Schulzentrum Uelzen Süd mit Kreissonderschule

Schulzentrum Uelzen Süd mit Kreissonderschule

(Engerer Wettbewerb, Bez. Hannover)

- 1 Modellfoto.
- 2 Grundriß Ebene 42,50/44,50.
- 3 Grundriß Ebene 44,50-46,50 sowie Schnitt 3-3.

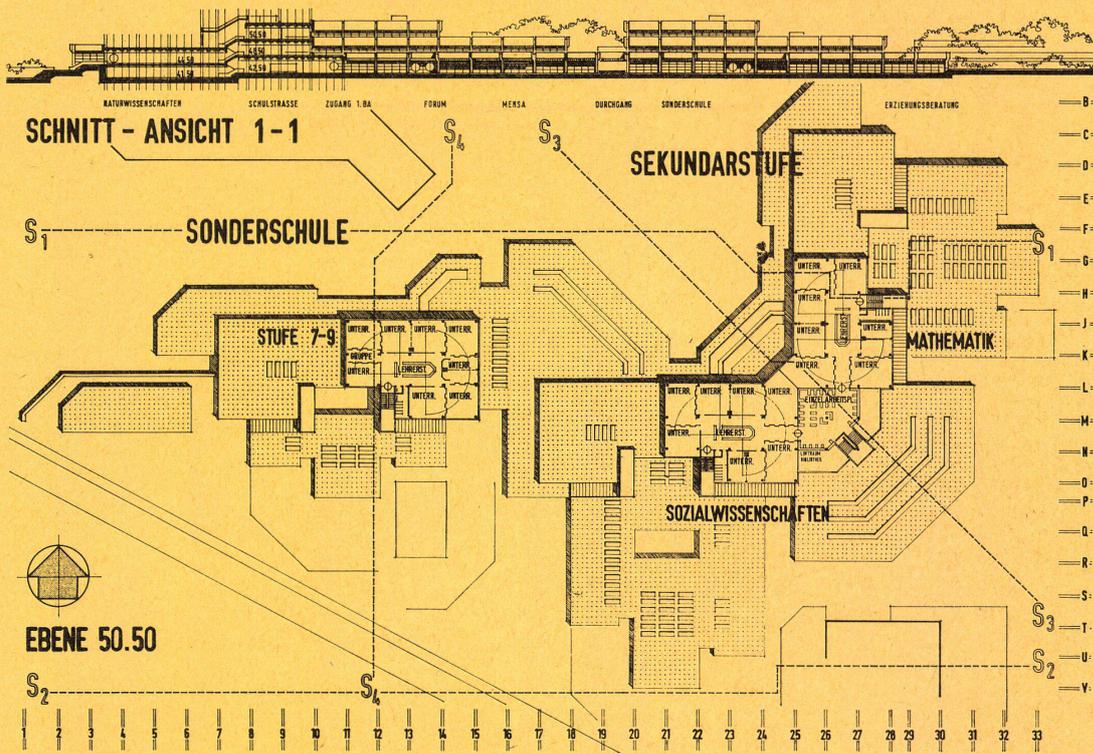
AUB: Die Räume des allgemeinen Unterrichtsbereiches sind richtig gruppiert, jedoch sind vier allgemeine Unterrichtsräume ohne seitlichen Ausblick. Die Sprachlabore liegen 1/2 Geschob gegenüber den Sprachbereichen versetzt. Die allgemeinen Unterrichtsbereiche der Sonderschule gut.

1.2.2.2 FB: Naturwissenschaftlicher Unterrichtsbereich sehr gut. Musik-technischer Unterrichtsbereich bis auf einen gefangenen Werkraum gut. Die Kombination des großen Musikraumes mit dem großen Forum ist wegen der akustischen Beeinträchtigung nicht praktikabel.

1.2.2.3 GB: Forum, Mensa und Kommunikationsbereich sehr gut nutzbar. Die Vielzahl der Eingänge (Aufsicht) wertet die sonst gute Nutzbarkeit der Bibliothek ab.

1.2.2.4 SP: Im Sportbereich fehlen die Lehrerarbeitsräume. Die Geräteräume sind zwei Hallenteilen nicht günstig zugeordnet.

1.2.2.4 LV: Im Lehrer- und Verwaltungsbereich ist die Lage der Lehrerklubzone zu ablegen.

- 4 Grundriß Ebene 50,50 sowie Schnitt 1-1.
- 5 Grundriß Sporteinrichtungen Ebene 46,00, 43,00, 41,50 sowie Schnitte 4-4, 2-2

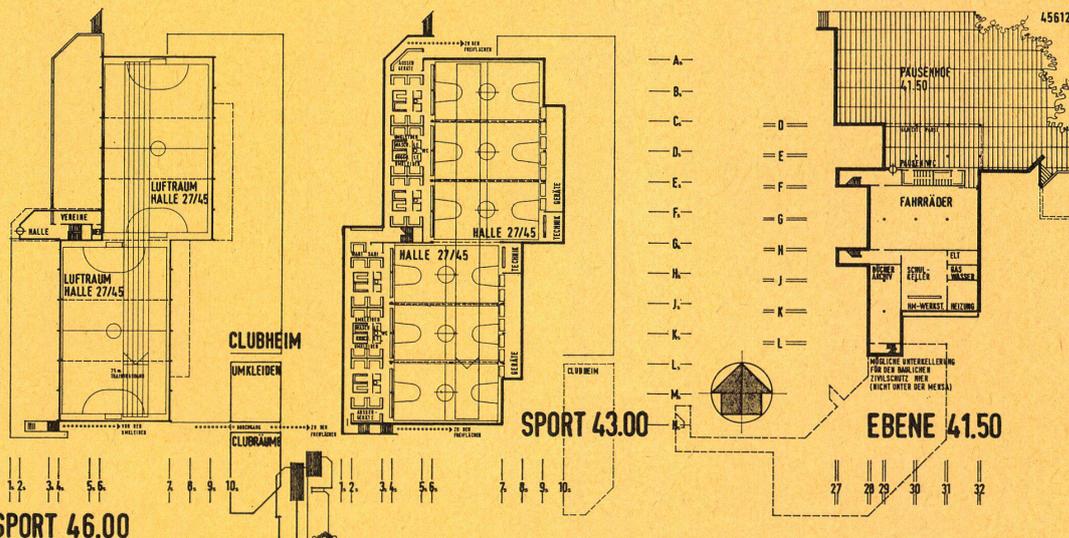
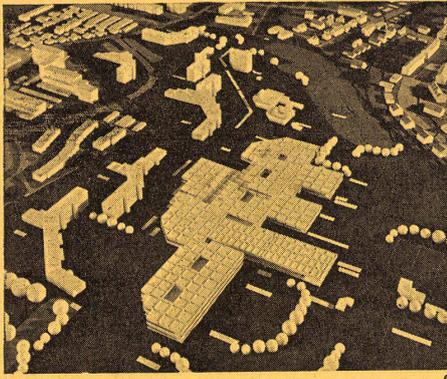
- 1.2.2.5 WC+GA: Garderoben in Lage und Maß richtig, Toiletten ausreichend, jedoch nicht schwerpunktmäßig richtig angeordnet (zuwenig auf den Gemeinschaftsbereich konzentriert).
- 1.2.3 Bauabschnitte
- 1.2.4 Erweiterbarkeit
- Funktionsfähigkeit des 1. Bauabschnittes ist gewährleistet, bei Errichtung des 2. Bauabschnittes sind stärkere Störungen zu erwarten.
- Erweiterungsmöglichkeit nur in den fachgebundenen Unterrichtsbereichen gegeben.
- 2 Baulicher Aufwand und Wirtschaftlichkeit
- 2.2 Baulicher Aufwand
- 2.3 Betrieblicher Aufwand
- Regelhaftes Konstruktionssystem bei einem großen Anteil von Sonderbauteilen.
- Auf die Topographie ist nur zum Teil eingegangen. Rastertrennung gegeben.

8 Grundriß Eingangsebenen -0,50 / ± 0,00 / +0,50 / +4,00
1:1500.

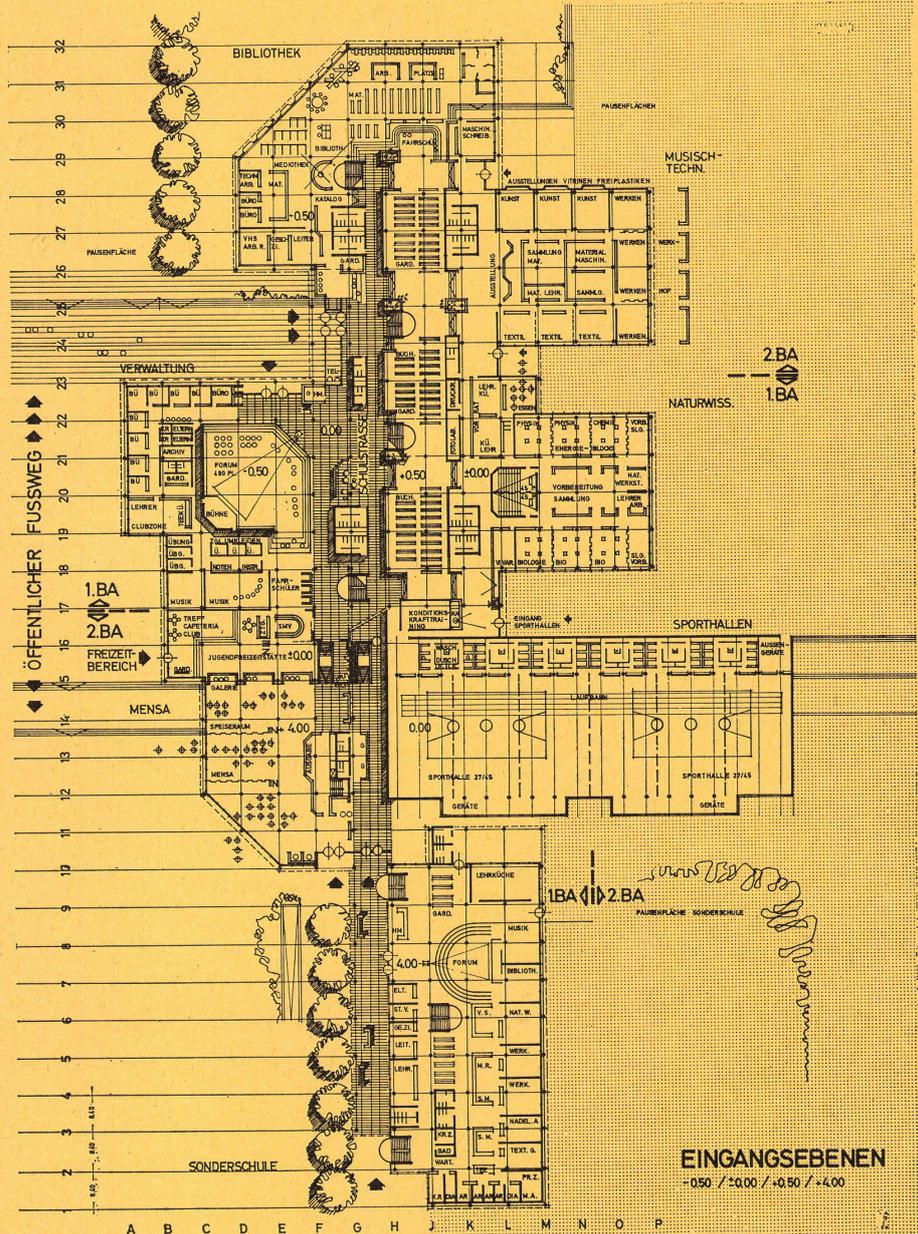
Der breite, insgesamt überdimensionierte städtische Fußgängerbereich von der Stadt bis zur Schule, von dort aus mit formalistischer Landschaftsgestaltung zum Königsberg führend, kann nur im Grundsatz überzeugen. Der Ost-West-Grünzug ist richtig, die Seefläche übersetzt. Beziehungen zur Schulfreifläche sind vorhanden. Der langgestreckte Baukörper der Schule birgt die Gefahr der Abriegelung in sich.

Fahrschließung und Parkplätze liegen zu weit entfernt. Zusätzliche Bushaltestellen des öffentlichen Nahverkehrs sind unrealistisch für die Schulerschließung. Parkplätze für den Sport nicht ausreichend. Die Zugänglichkeit der Schule von Osten her (70% der Schüler) ist nicht gelöst. Die Lage der Sportplätze bringt einen unnötigen Eingriff in das Relief. Ihre Entfernung zur Schule ist ungenügend. Die Raumbildung ist vernachlässigt.

Klare, vertikal gestaffelte, wenn auch etwas langgezogene Schulstraße mit richtig gelegenen Schwerpunkten und guter Lage der der Öffentlichkeit dienenden Bereiche zur öffentlichen Straße hin. Gute Zuordnung der Bereiche bei teilweiser Inkaufnahme von längeren Wegen, insbesondere zum Bibliotheksbereich.

10 Grundrisse ± 0,00/ +4,00/ +8,00 1:1500.

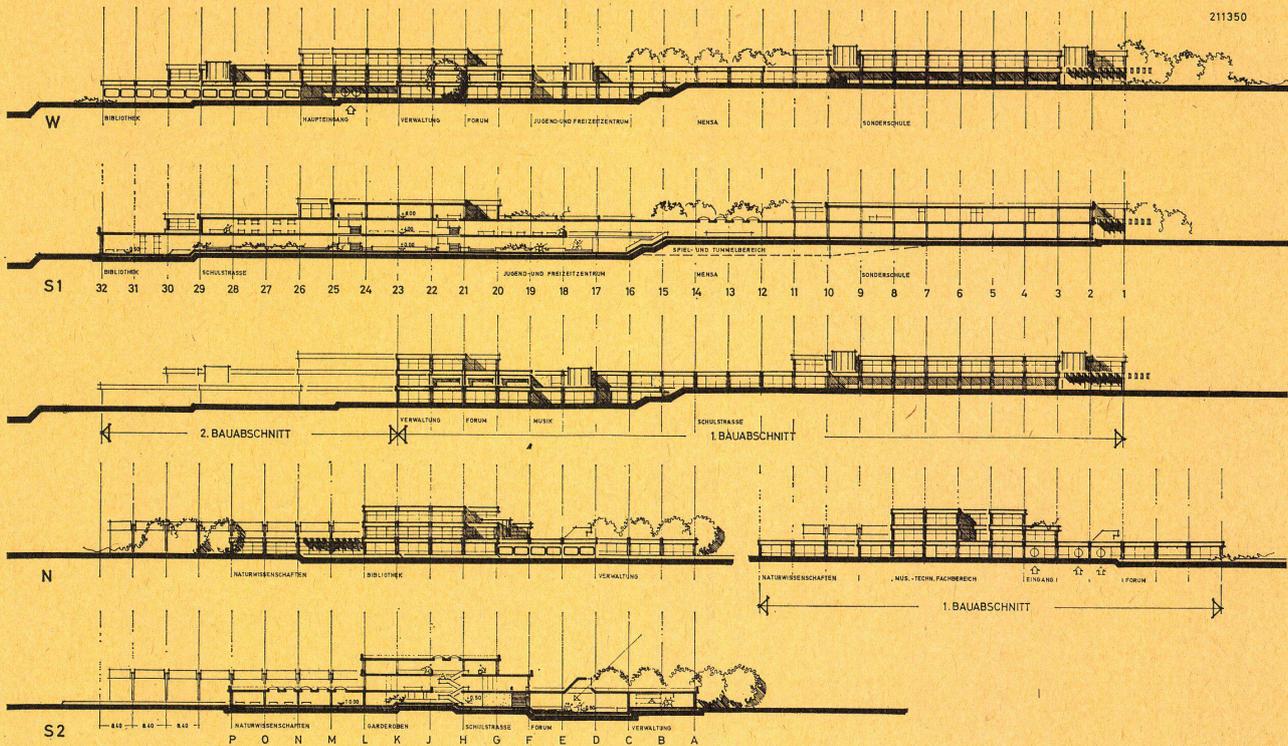
1.2.2.1 AUB: gut, jedoch teilweise in der Eingangszone unterdimensioniert.

1.2.2.2 FB: sehr gut, bis auf die etwas abseitige Lage von Druckraum und Fotolabor.

1.2.2.3 GB: Gemeinschafts- und Freizeitbereich insgesamt sehr gut.

1.2.2.4 SP: Erschließung der Sporthallen zu eng, Zuordnung der Geräteräume zu zwei Sporthallenteilen ungünstig, Verbindung von den Umkleide- zu den Sportfreiflächenanlagen umwegig.

1.2.2.5 LV: Lehrerklubzone hinter Verwaltungsbereich ungünstig erschlossen.
